**Fra:** noreply@blivhoert.kk.dk  
**Sendt:** 22. juni 2012 14:23  
**Til:** TMF-Bydesign  
**Emne:** Høringssvar: "Kalvebod Brygge Vest" (2011-145903). Afsender: lars barfred

**Vedrørende: Høringssvar i forbindelse med Forslag til lokalplan for "Kalvebod Brygge Vest".**

**Høringssvar vedr. "Forslag til lokalplan for Kalvebod Brygge Vest" med tilhørende kommuneplantillæg og miljøvurdering**

### Bemærkninger til forslag til lokalplan

# Tegning nr. 1: Lokalplanområde og underområder

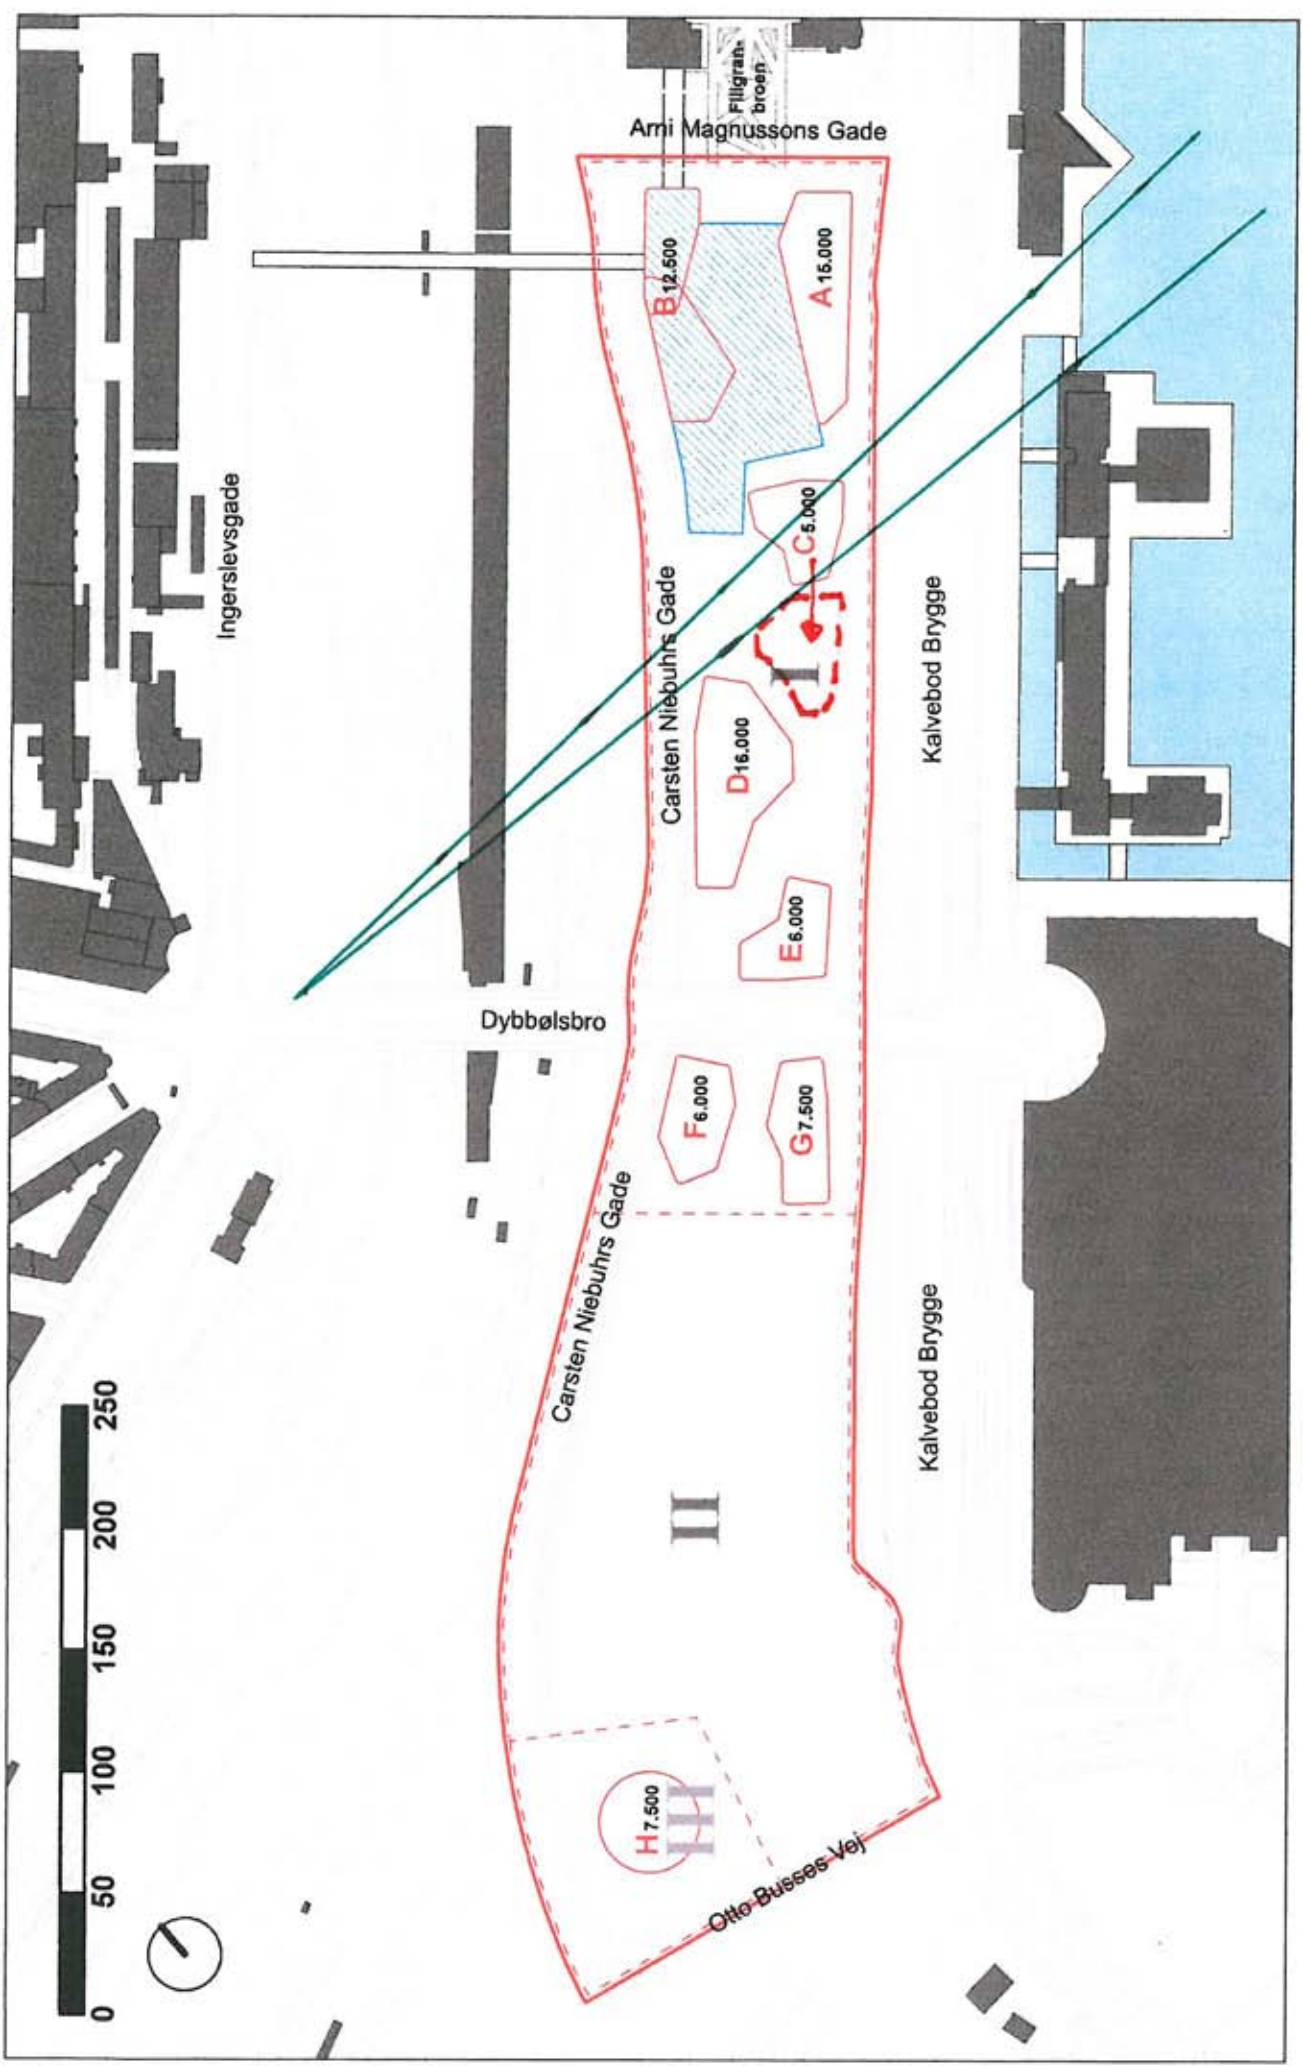
Min indsigelse drejer sig om kun om bygning C i område I.

Bygningens placering blokerer lige præcis for det eneste tilbageblivende "vandblik" af havnen fra Dybbølsbro ved S stationen. (se vedhæftede tegning fra Lokalplanforslaget)

Udsigten til vandoverfladen vil relativt let kunne bevares blot ved at flytte byggefelt C ca. 40m længere mod vest.

En alternativ løsning kunne være at fjerne bygningen helt og fordele de ca. 5.000 Em<sup>2</sup> på bygningerne E, F og G ved Dybbølsbro. Bygningerne her vil hver have gavn af et par ekstra etager, både visuelt og arkitektonisk pga. deres placering ved indgangen til Fisketorvet.

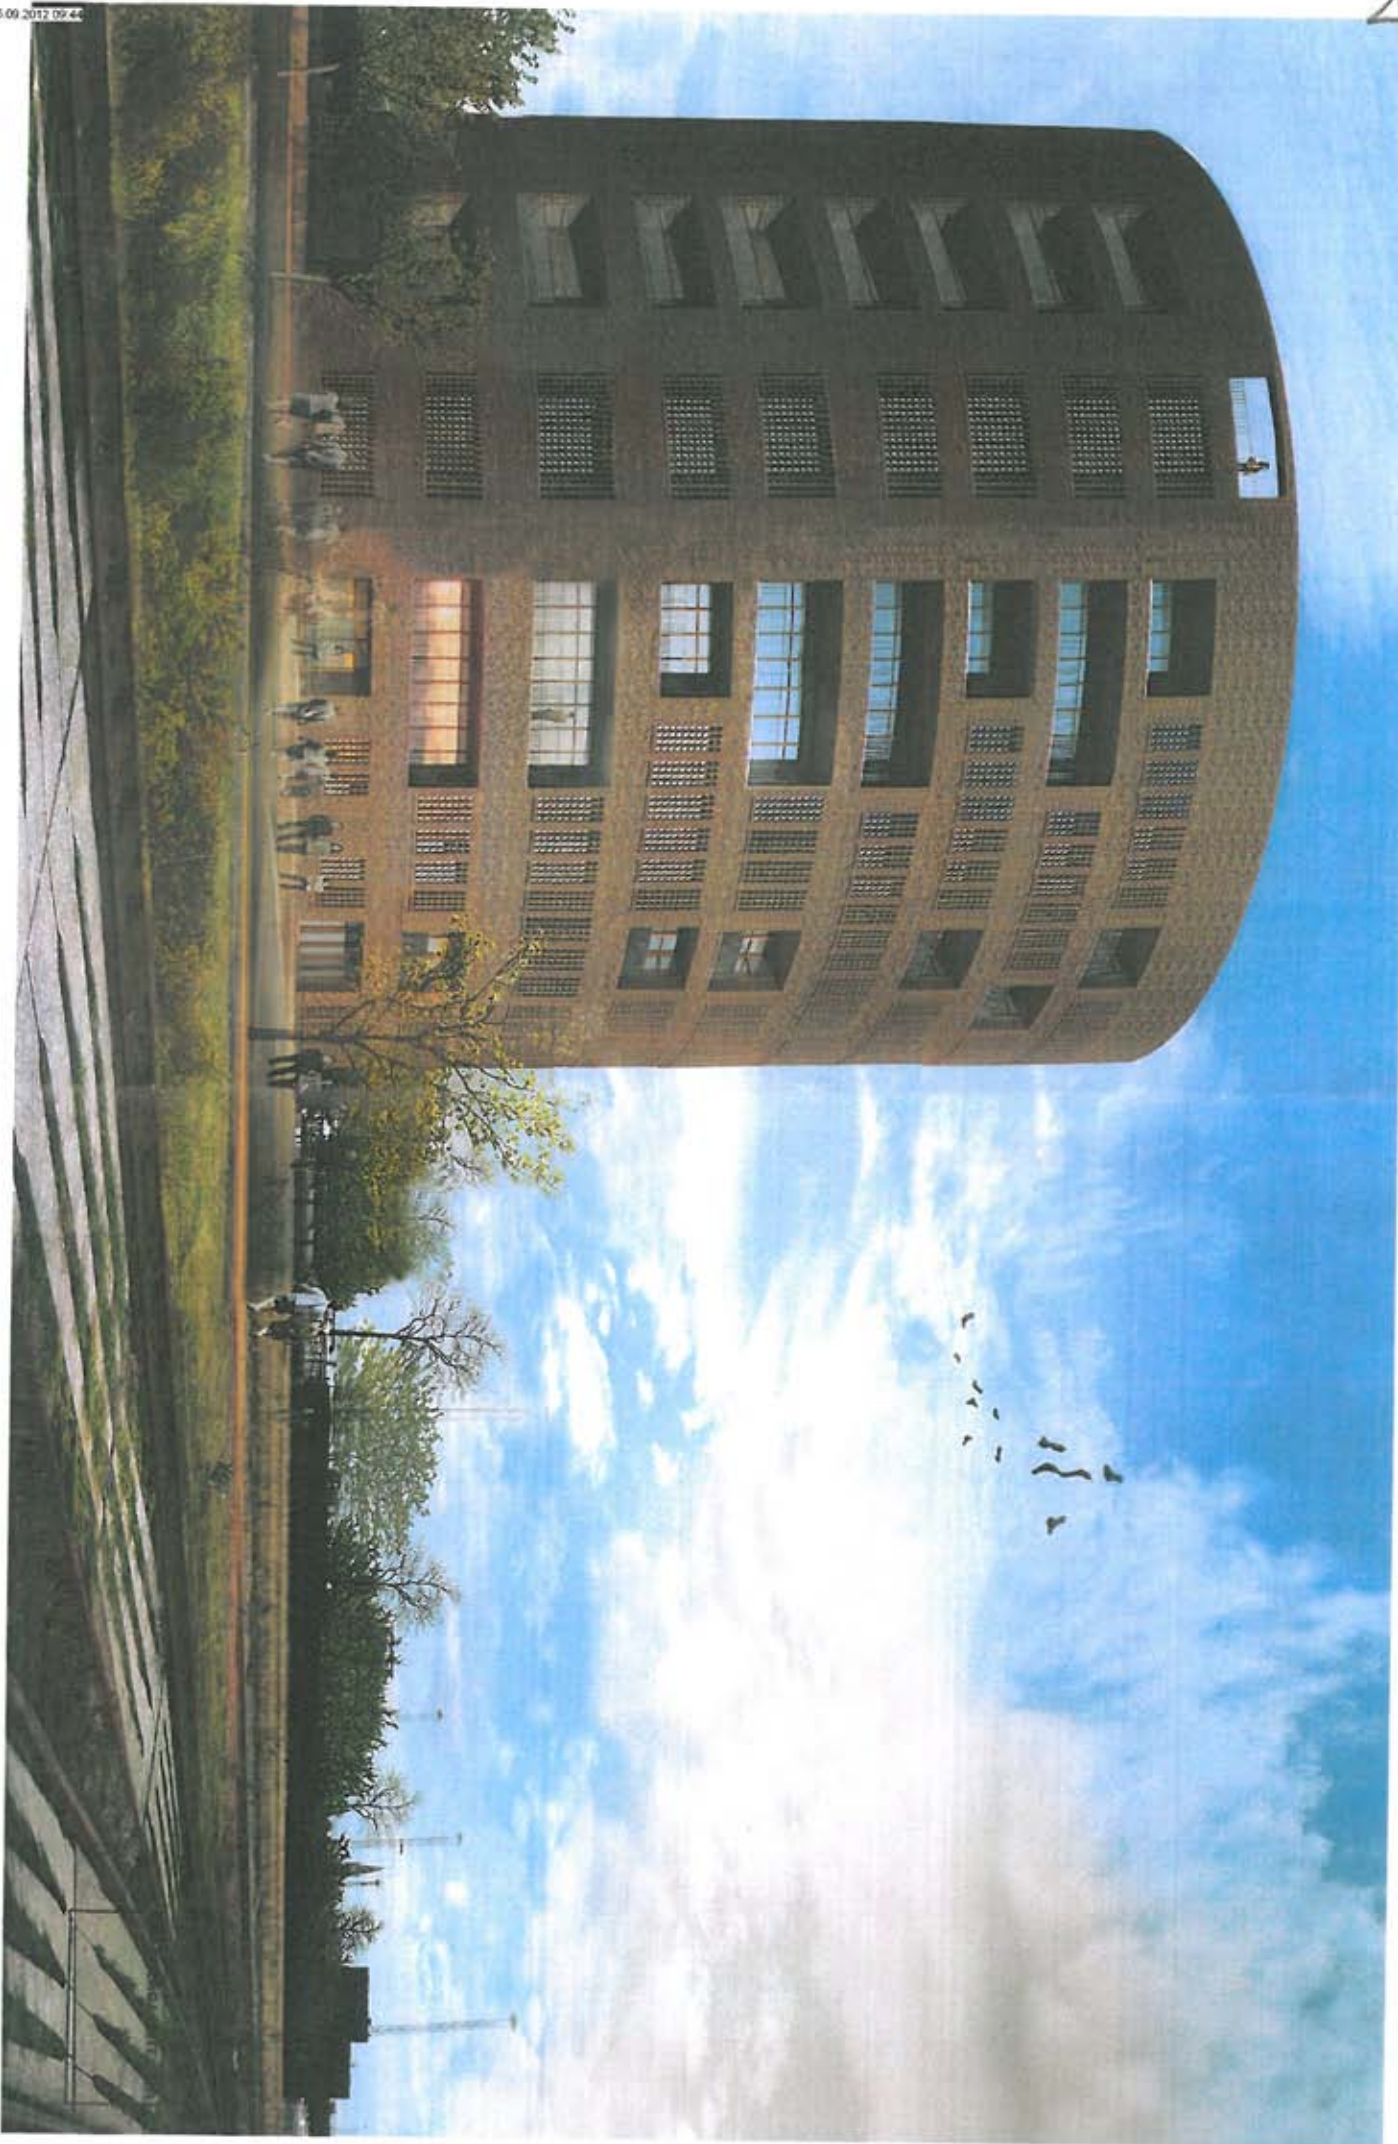
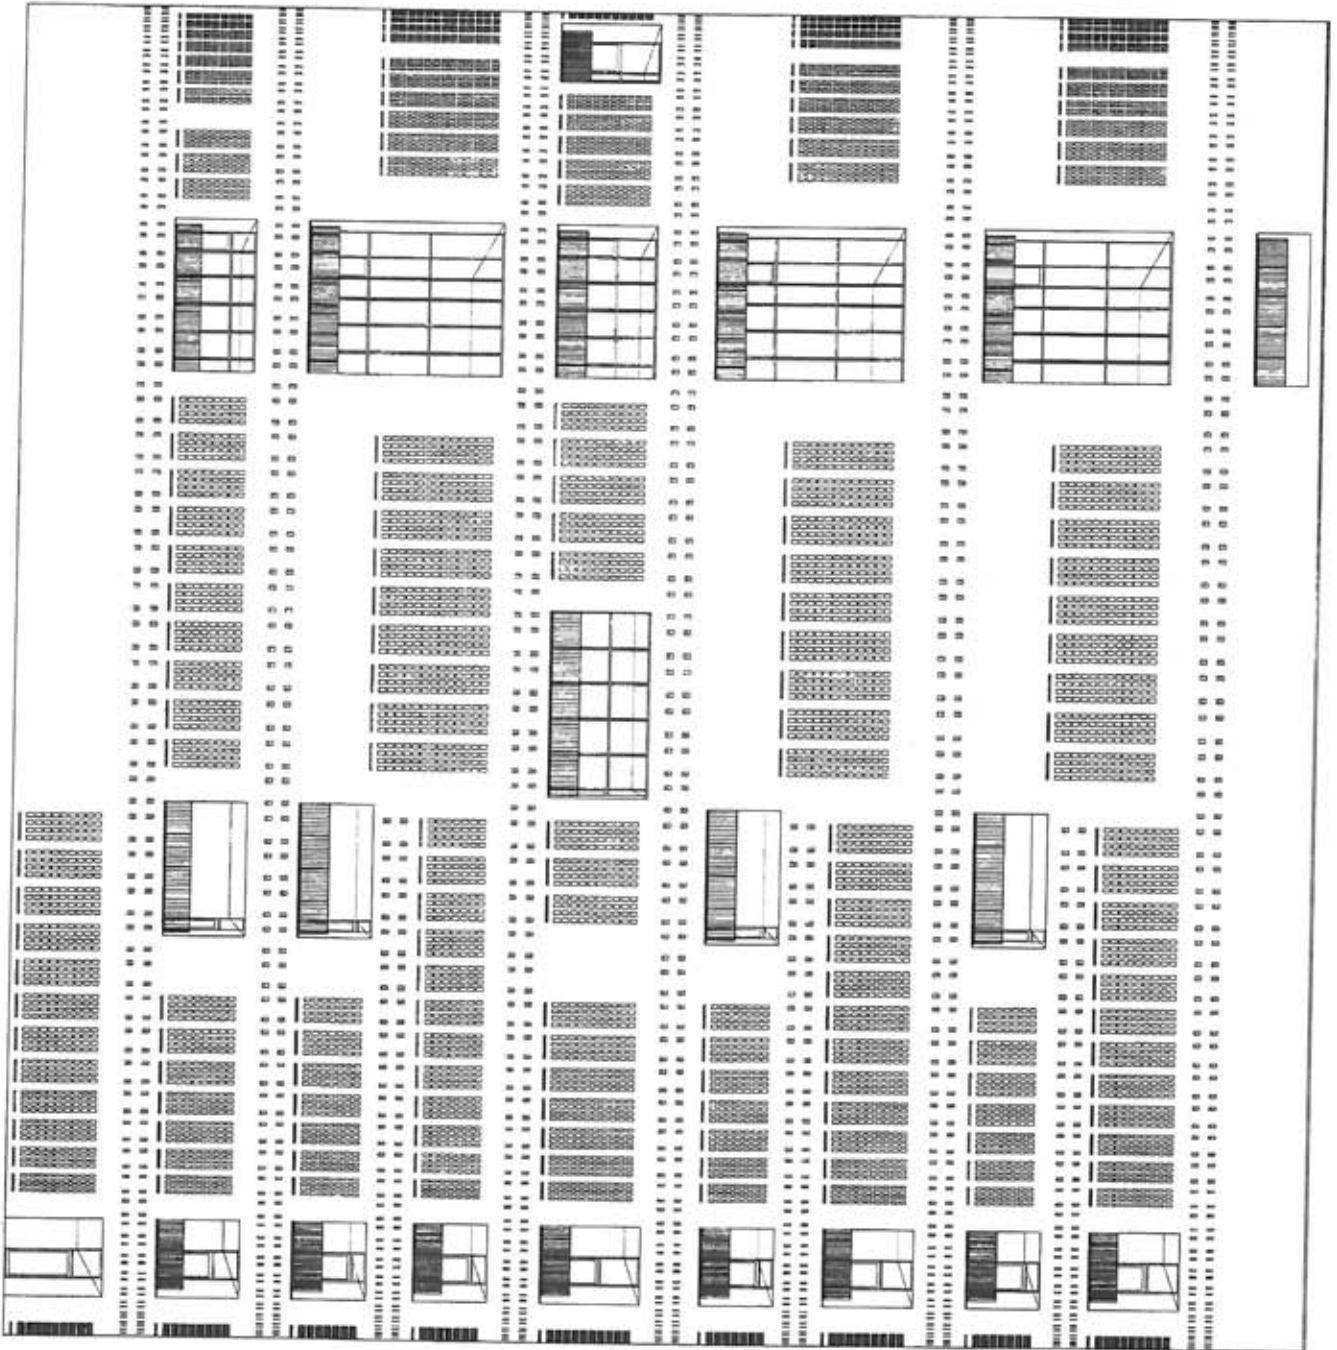
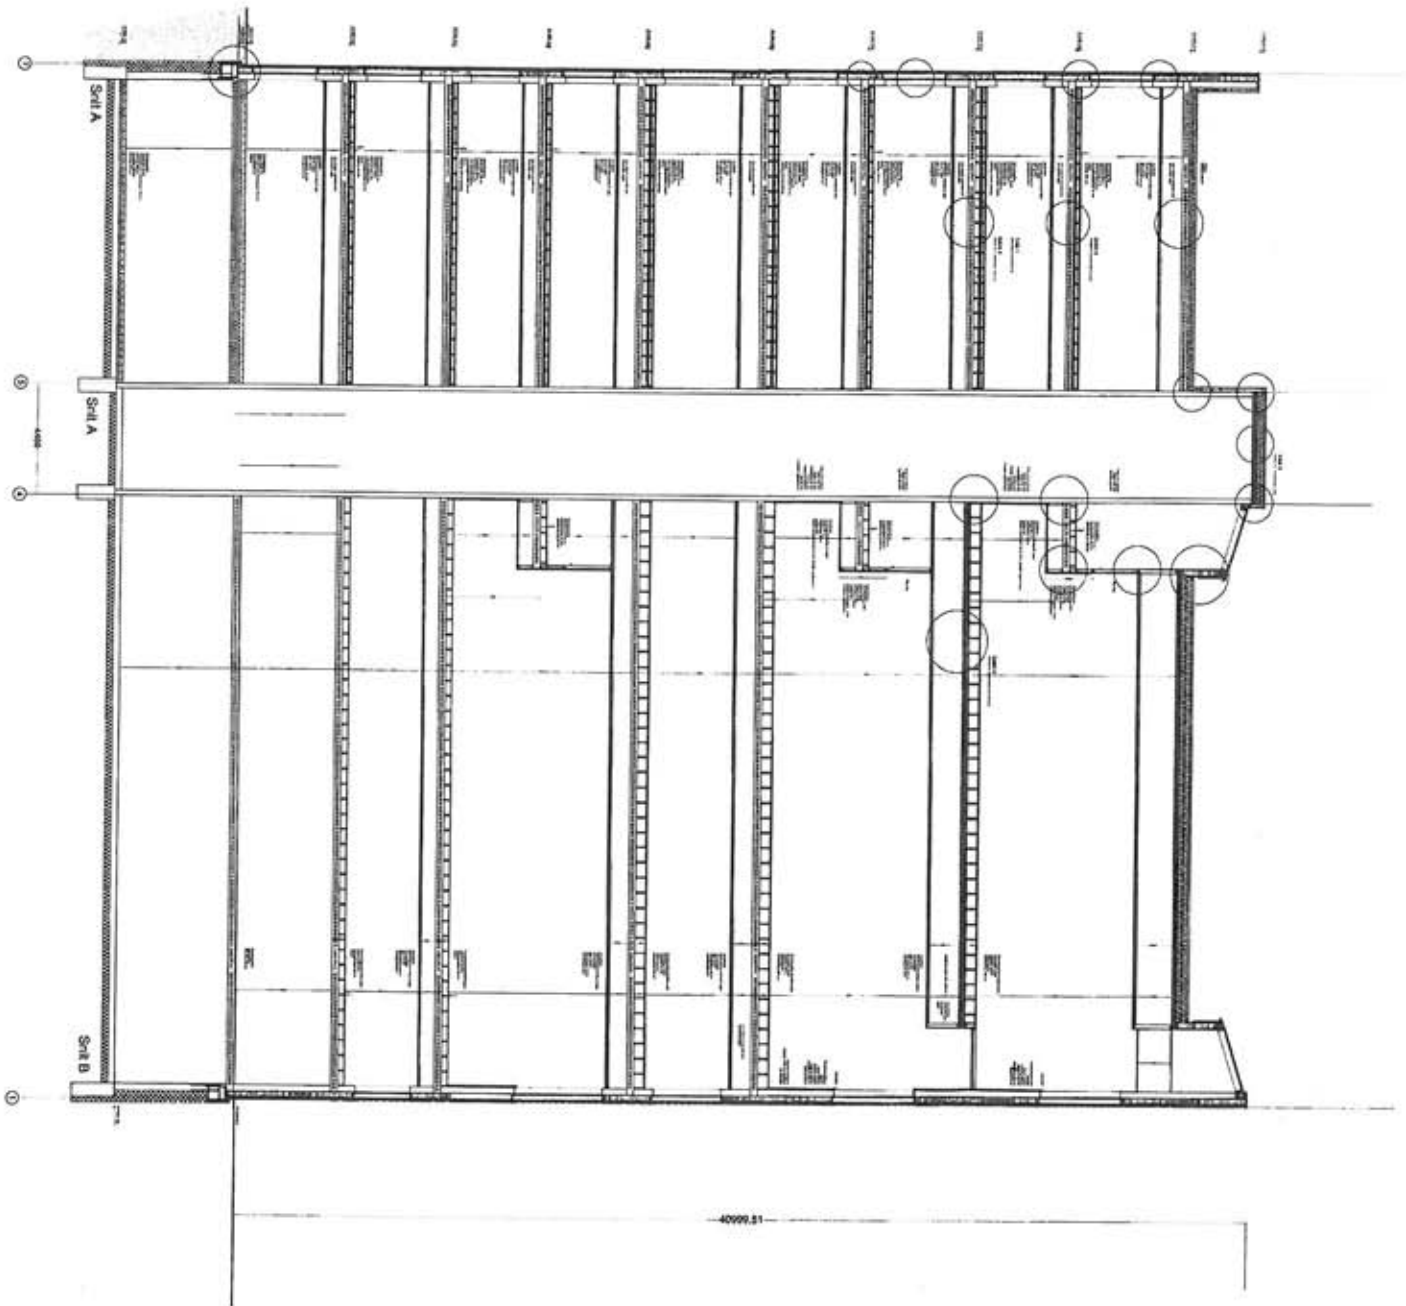
Høringssvar til § 5. stk. 14:

Bygningens maksimale højde ændres fra 39 m til 41 m og etagearealet ændres fra 7.250 m<sup>2</sup> til 9.000 m<sup>2</sup>.

Der har i denne forbindelse været kontakt til Bygningsstyrelsen, som er indforstået med det øgede etageareal og heraf den større matrikel til TCC bygningen.
